改善箇所説明図

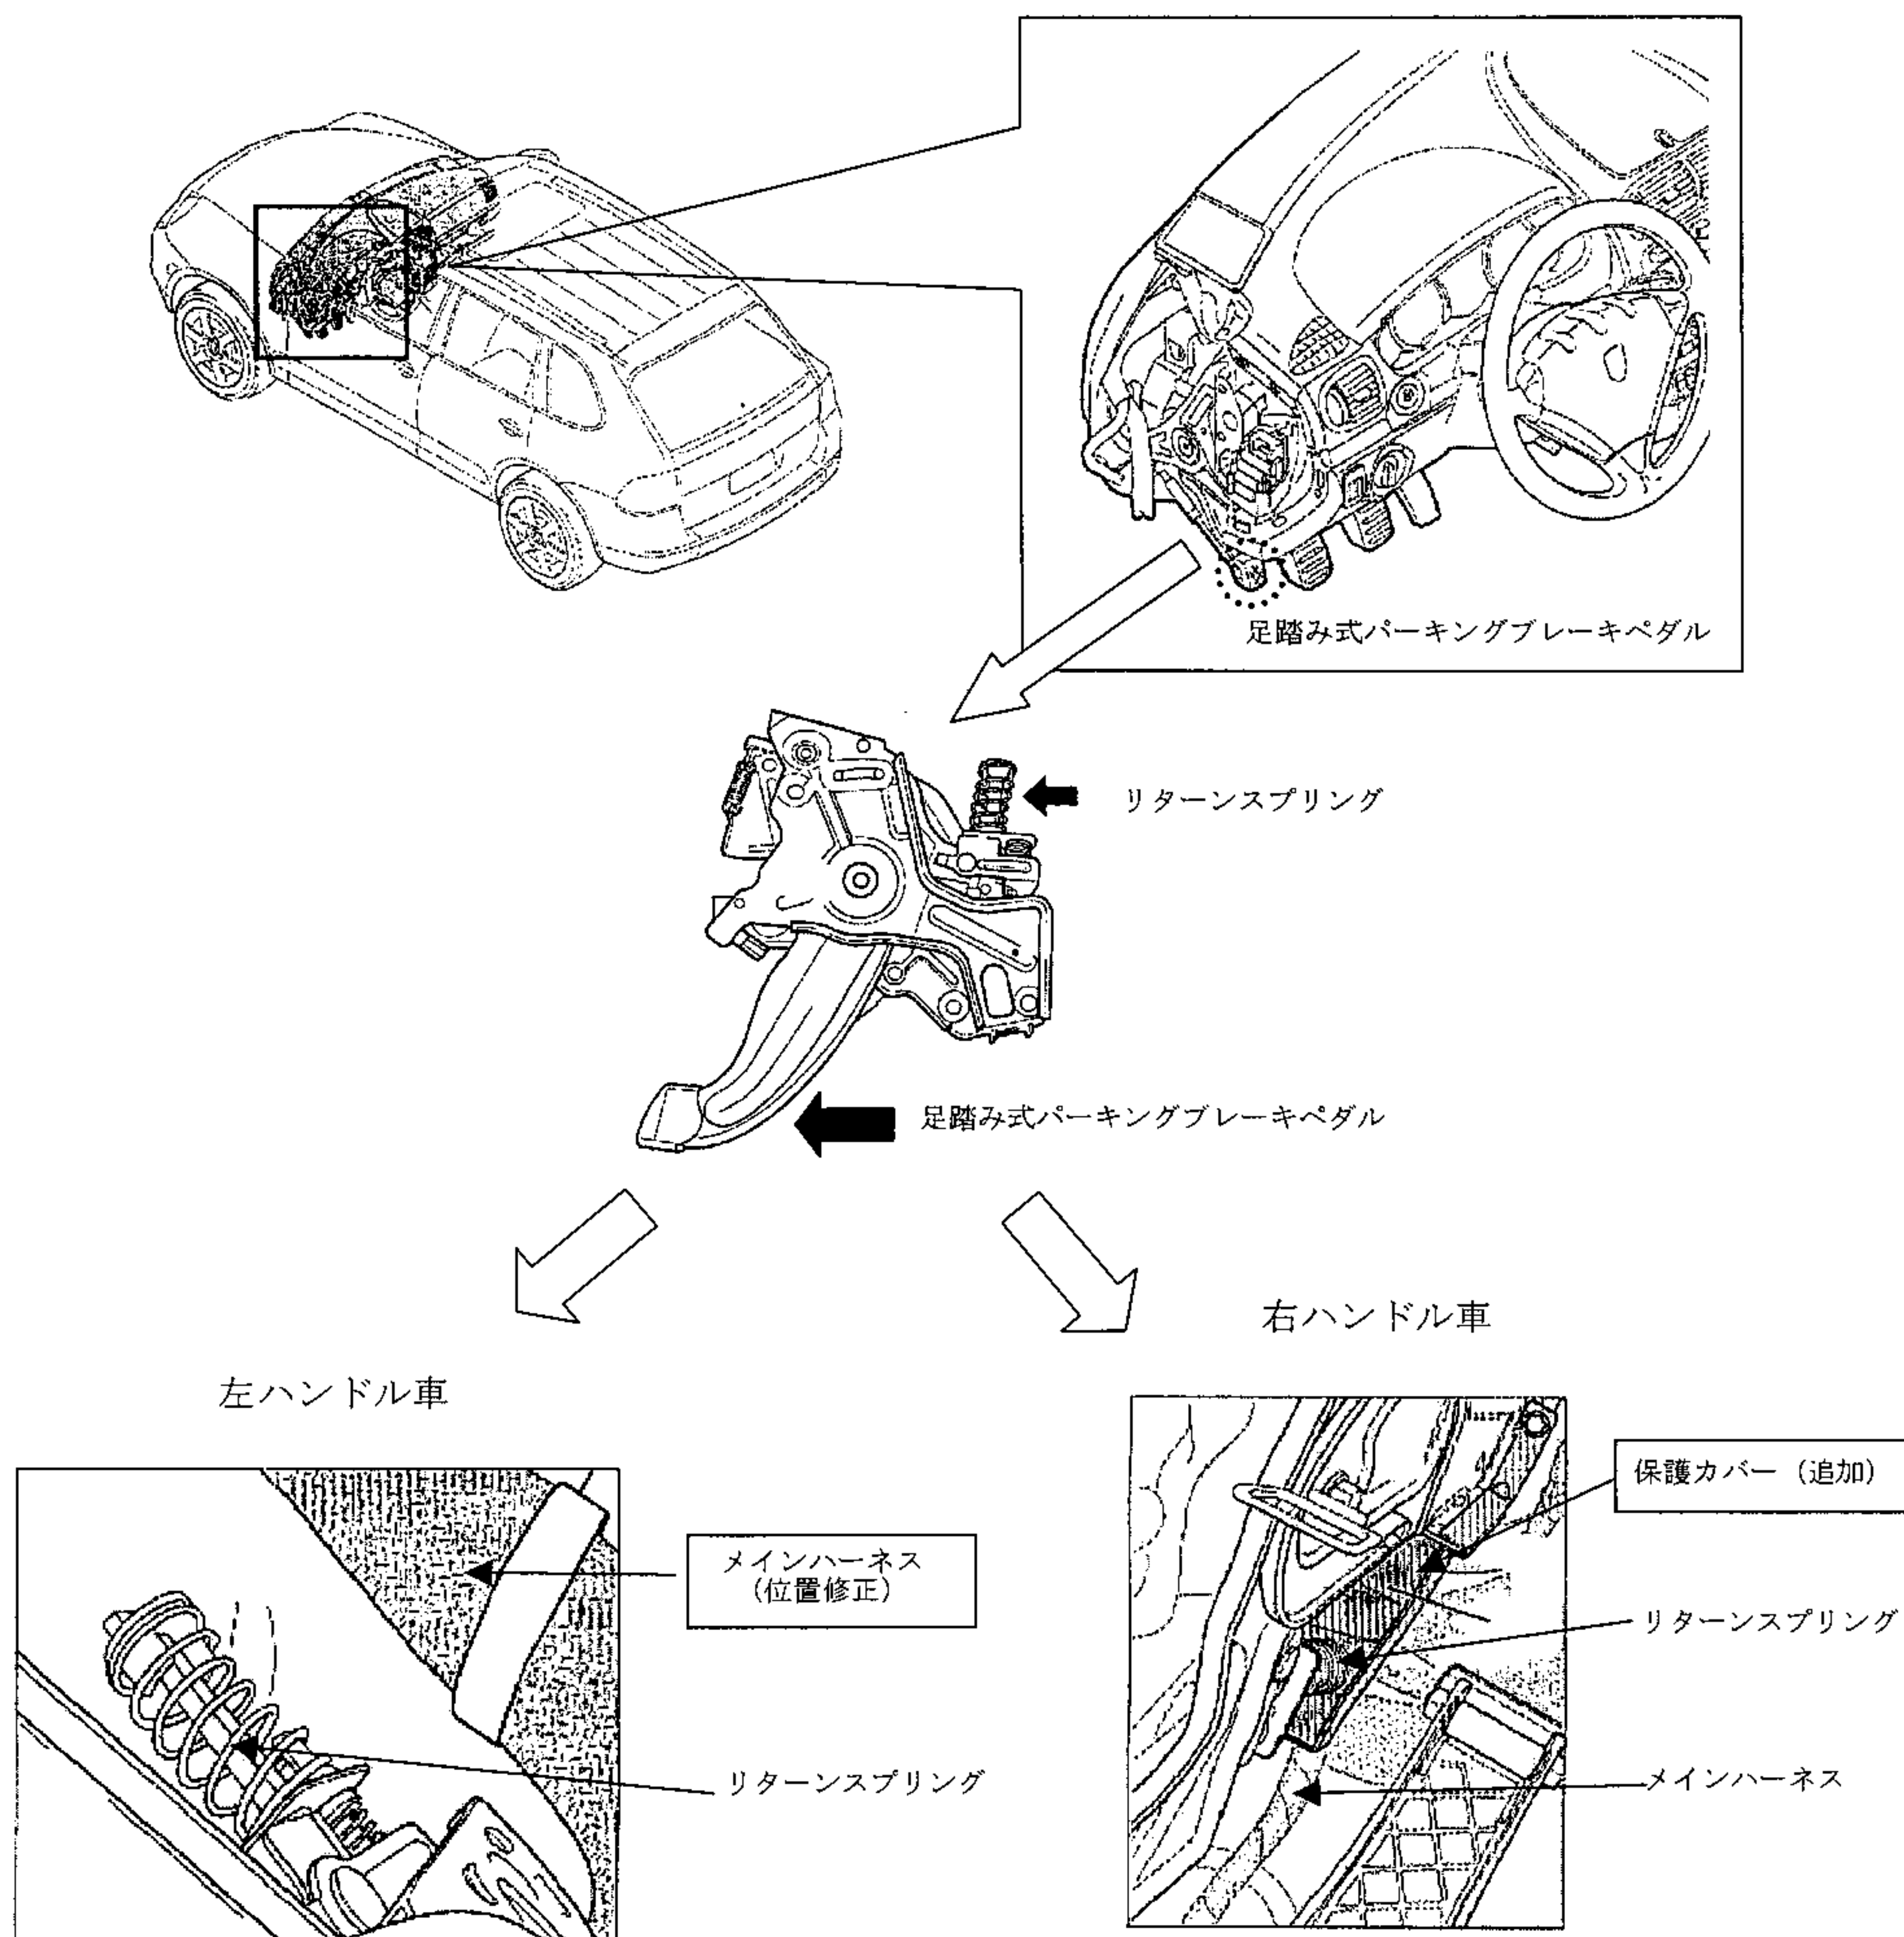
基準不適合発生箇所

電気配線（メインハーネス）の取り廻しが不適切なため、当該配線が足踏み式駐車ブレーキペダルのリターンスプリングと干渉し、走行時の振動等により当該配線が損傷することがある。そのため、速度計等が作動しなくなる等電装品に不具合が発生し、最悪の場合、当該配線が焼損するおそれがある。

改善の内容

左ハンドル車においては、ワイヤリングハーネスの取り廻しを修正する。
右ハンドル車の場合は、当該部分の電気配線にハーネス保護カバーを追加する。
